IF.271.17.2018

Dostawa i montaż instalacji kolektorów solarnych w budynkach mieszkalnych położonych na terenie Miasta Siemiatycze.

Wyjaśnienia nr 1 z dnia 18.12.2018r. w odpowiedzi na wniosek z dnia 13.12.2018r.

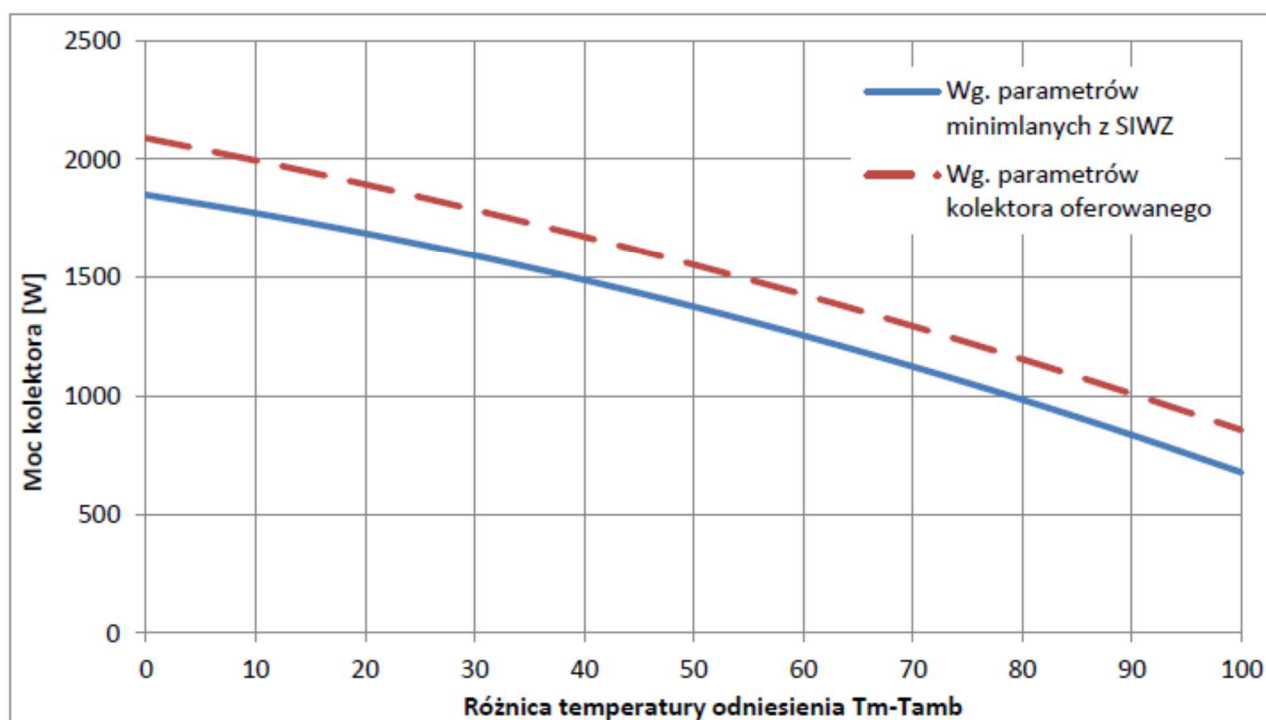
W opisie przedmiotu zamówienia Zamawiający podał jako minimalne parametry kolektora słonecznego :

- powierzchnia apertury: nie mniej niż $2,23 \text{ m}^2$,
- sprawność optyczna do powierzchni czynnej: nie mniej niż 83%,
- współczynnika strat a_1 do powierzchni czynnej: nie więcej niż $3,249 \text{ W}/(\text{m}^2\text{K})$,
- współczynnika strat a_2 do powierzchni czynnej: nie więcej niż $0,02 \text{ W}/(\text{m}^2\text{K}^2)$.

Na podstawie powyższych parametrów wskazanych przez Zamawiającego, obliczone wartości mocy w poszczególnych punktach różnicy temperatury dT oraz przy natężeniu promieniowania $G = 1000 \text{ W}/\text{m}^2$ wynoszą odpowiednio:

- 1 851 W (dla $dT = 0\text{K}$ i $G = 1000 \text{ W}/\text{m}^2$)
- 1 774 W (dla $dT = 10\text{K}$ i $G = 1000 \text{ W}/\text{m}^2$)
- 1 593 W (dla $dT = 30\text{K}$ i $G = 1000 \text{ W}/\text{m}^2$)**
- 1 377 W (dla $dT = 50\text{K}$ i $G = 1000 \text{ W}/\text{m}^2$)
- 1 125 W (dla $dT = 70\text{K}$ i $G = 1000 \text{ W}/\text{m}^2$)

Dodatkowo z powyższych punktów różnicy temperatury dT , równej 30K, Zamawiający żąda wyższej wartości mocy kolektora niż wynika z podanych współczynników i ma ona wynosić nie mniej niż **1 701 W** (dla $dT = 30\text{K}$ i $G = 1000 \text{ W}/\text{m}^2$).

wynika z wymagań opisanych w SIWZ. Jednocześnie zamawiający nie będzie ograniczał konkurencji, poprzez niedopuszczenie do zastosowania produktów o wyższej wydajności, co łatwo robić wprowadzając wiele szczegółowych parametrów, jak jest to zrobione w obecnej specyfikacji, na przykład w postaci współczynników sprawności. Parametry te osobno nie wskazują na wydajność ciepłą kolektora słonecznego, a dopiero wyliczona na ich podstawie moc dla różnych warunków pracy pozwala na dokonanie obiektywnego porównania oferowanych kolektorów. Przyjęty opis przedmiotu zamówienia, z obecną treścią w zakresie kolektorów słonecznych narusza zasady konkurencji co jest sprzeczne z prawidłowym wydatkowaniem środków publicznych, gdyż nie dopuszcza do zastosowania oferowanego przez nas kolektora lepszego, o wyższej wydajności cieplnej w każdych warunkach pracy. Zobrazowane zostało to na poniższym wykresie:

Prosimy o dopuszczenie do zastosowania w zakresie równoważności przyjętych rozwiązań kolektora słonecznego o wyższym niż dopuszczony w opisie przedmiotu zamówienia współczynniku strat nieliniowych $a_1 = 3,684 \text{ W}/(\text{m}^2\text{K}^2)$, pod warunkiem zaoferowania kolektora, którego moc dla różnicy temperatury dT wynoszącej odpowiednio 0K, 10K, 30K, 50K i 70K jest wyższa od mocy kolektora, wymaganej przez Zamawiającego w SIWZ.

Zamawiający podtrzymuje zapisy SIWZ.

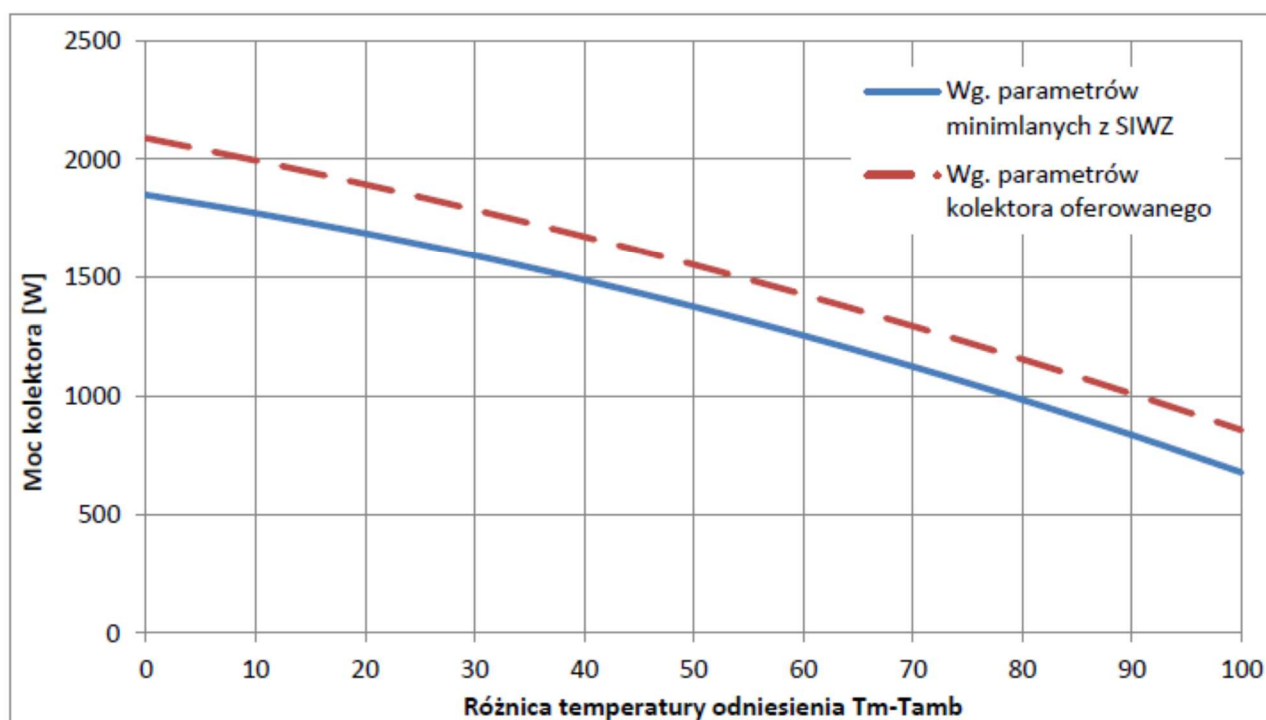
W opisie przedmiotu zamówienia Zamawiający podał jako minimalne parametry kolektora słonecznego :

- powierzchnia apertury: nie mniej niż $2,23 \text{ m}^2$,
- sprawność optyczna do powierzchni czynnej: nie mniej niż 83%,
- współczynnika strat a_1 do powierzchni czynnej: nie więcej niż $3,249 \text{ W}/(\text{m}^2\text{K})$,
- współczynnika strat a_2 do powierzchni czynnej: nie więcej niż $0,02 \text{ W}/(\text{m}^2\text{K}^2)$.

Na podstawie powyższych parametrów wskazanych przez Zamawiającego, obliczone wartości mocy w poszczególnych punktach różnicy temperatury dT oraz przy natężeniu promieniowania $G = 1000 \text{ W}/\text{m}^2$ wynoszą odpowiednio:

- 1 851 W (dla $dT = 0\text{K}$ i $G = 1000 \text{ W}/\text{m}^2$)
- 1 774 W (dla $dT = 10\text{K}$ i $G = 1000 \text{ W}/\text{m}^2$)
- 1 593 W (dla $dT = 30\text{K}$ i $G = 1000 \text{ W}/\text{m}^2$)**
- 1 377 W (dla $dT = 50\text{K}$ i $G = 1000 \text{ W}/\text{m}^2$)
- 1 125 W (dla $dT = 70\text{K}$ i $G = 1000 \text{ W}/\text{m}^2$)

Dodatkowo z powyższych punktów różnicy temperatury dT , równej 30K, Zamawiający żąda wyższej wartości mocy kolektora niż wynika z podanych współczynników i ma ona wynosić nie mniej niż **1 701 W** (dla $dT = 30\text{K}$ i $G = 1000 \text{ W}/\text{m}^2$).

wynika z wymagań opisanych w SIWZ. Jednocześnie zamawiający nie będzie ograniczał konkurencji, poprzez niedopuszczenie do zastosowania produktów o wyższej wydajności, co łatwo robić wprowadzając wiele szczegółowych parametrów, jak jest to zrobione w obecnej specyfikacji, na przykład w postaci współczynników sprawności. Parametry te osobno nie wskazują na wydajność cieplną kolektora słonecznego, a dopiero wyliczona na ich podstawie moc dla różnych warunków pracy pozwala na dokonanie obiektywnego porównania oferowanych kolektorów. Przyjęty opis przedmiotu zamówienia, z obecną treścią w zakresie kolektorów słonecznych narusza zasady konkurencji co jest sprzeczne z prawidłowym wydatkowaniem środków publicznych, gdyż nie dopuszcza do zastosowania oferowanego przez nas kolektora lepszego, o wyższej wydajności cieplnej w każdych warunkach pracy. Zobrazowane zostało to na poniższym wykresie:

Prosimy o dopuszczenie do zastosowania w zakresie równoważności przyjętych rozwiązań kolektora słonecznego o wyższym niż dopuszczony w opisie przedmiotu zamówienia współczynniku strat nieliniowych $a_1 = 3,684 \text{ W}/(\text{m}^2\text{K}^2)$, pod warunkiem zaoferowania kolektora, którego moc dla różnicy temperatury dT wynoszącej odpowiednio 0K, 10K, 30K, 50K i 70K jest wyższa od mocy kolektora, wymaganej przez Zamawiającego w SIWZ.

Zamawiający podtrzymuje zapisy SIWZ.
